Cambio de camisas de cilindros para OM 501/502

Fabricante: Mercedes-Benz

Serie de motores	OM 501 LA	OM 541.920 - 541.927 4V Euro 2	(6 cilindros)
	OM 502 LA	OM 542.920 - 542.926 4V Euro 2	(8 cilindros)

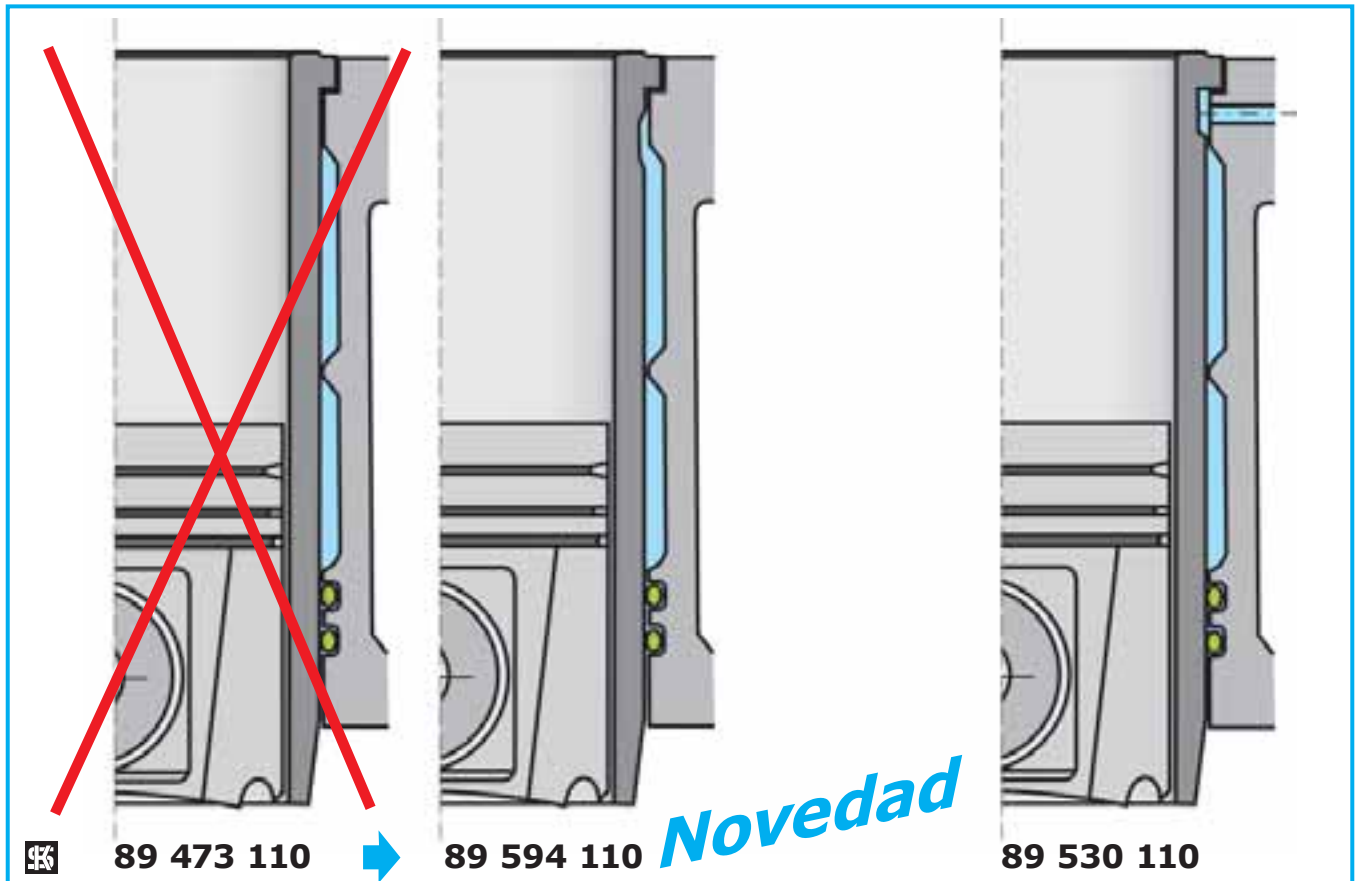
El fabricante ha modificado el modelo de las camisas de los cilindros.

Las camisas con el número KS 89.594.110 reemplazarán las camisas 89.473.110 empleadas hasta la fecha en los motores Euro-2 sin canal de enfriamiento en el contexto del mantenimiento del producto. Las camisas suministradas hasta la fecha se pueden seguir utilizando.

Camisa de cilindro: **antigua (suprimida!) nueva**

(89 473 110)
89 594 110
